Oggetto: procedura di **variante al Piano per l'Assetto Idrogeologico (PAI)** finalizzata alla **delimitazione delle fasce fluviali del torrente Seveso**, nel tratto da Montano Lucino (CO) a Milano, e alla **definizione dell'assetto di progetto**. - **[Osservazioni]**.

In estratto evidenziamo quanto emerge dal: -" ALLEGATO 3 ALLA RELAZIONE TECNICA DELLO SCHEMA DI PROGETTO DI VARIANTE AL PAI DEL TORRENTE SEVESO" – "RELAZIONE SULL'AGGIORNAMENTO DELLE ANALISI IDROLOGICHE E IDRAULICHE DEL TORRENTE SEVESO A SUPPORTO DELLA PREDISPOSIZIONE DELLA VARIANTE AL PIANO STRALCIO PER L'ASSETTO IDROGEOLOGICO" - novembre 2017 - Aggiornamento delle analisi idrologiche e idrauliche del Torrente Seveso.

Figura 28 – Ubicazione dei pluviometri ed idrometri presenti nel bacino del T. Seveso, considerati nella taratura del modello

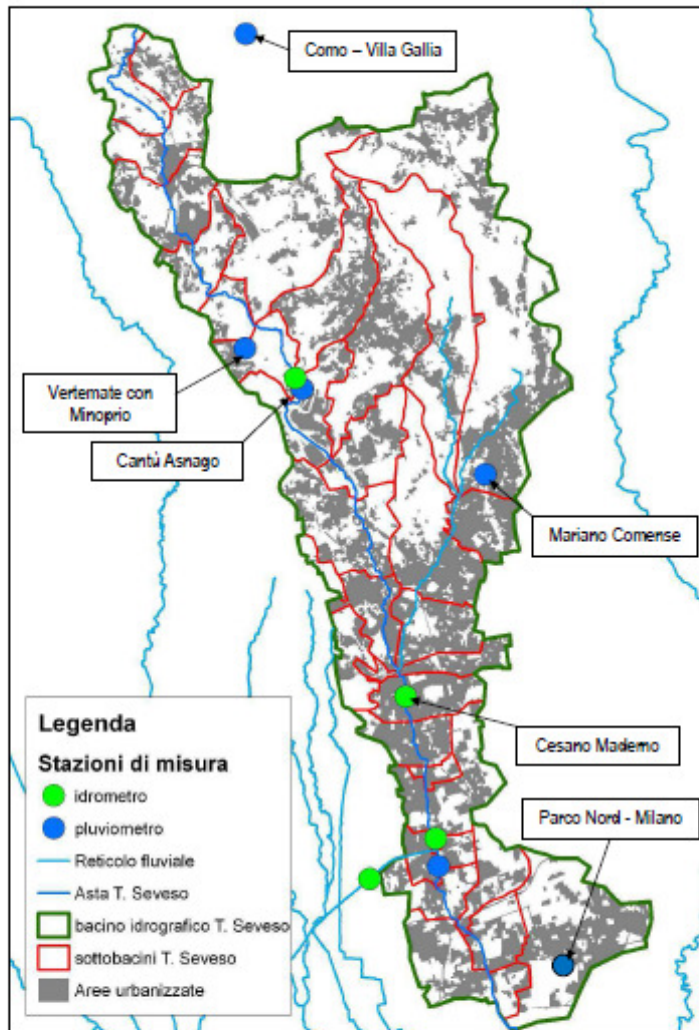
- Notiamo che nell'Allegato 3 alla Relazione Tecnica dello Schema di Progetto di Variante al PAI del torrente Seveso " non sono riportati dati provenienti dai pluviometri ed idrometri ubicati nel bacino del torrente Seveso e precisamente a monte ed a valle della presa del CSNO in località Palazzolo Milanese [idrometro e pluviometro]. e l'idrometro nel territorio del comune di Senago.
- Sono riportati i dati dei pluviometri ai sottobacini del torrente Seveso ubicati a: Como; Vertemate con Minoprio; Cantù; Mariano Comense; Parco Nord.
- Sono riportati i dati degli idrometri dei sottobacini del torrente Seveso che si trovano nella stazione idrometrica di Cantù Asnago (CO) e nella stazione idrometrica di Cesano Maderno (MB).

- Come sopra esposto **teniamo ad evidenziare** che lo snodo/**presa di Palazzolo Milanese è il punto fondamentale**, quindi è fondamentale avere i dati rilevanti per tutti i progetti sul torrente Seveso.

1. *Che per lo studio vengano utilizzati anche i dati provenienti dai”(pluviometri ed idrometri ubicati nel bacino del torrente Seveso - a monte ed a valle della presa del CSNO // località Palazzolo Milanese -idrometro località).*
2. *Che si tenga conto dei dati rilevati dai pluviometri ed idrometri ubicati nel bacino del torrente Seveso e precisamente a monte ed a valle della presa del CSNO in località Palazzolo Milanese [idrometro e pluviometro]. e l'idrometro nel territorio del comune di Senago prima dell'Adozione definitiva della variante.*
3. *Di motivare eventualmente nella variante le motivazioni che hanno portato all'esclusione dei dati dei pluviometri ed idrometri ubicati nel bacino del torrente Seveso e precisamente a monte ed a valle della presa del CSNO in località Palazzolo Milanese [idrometro e pluviometro]. e l'idrometro nel territorio del comune di Senago.*
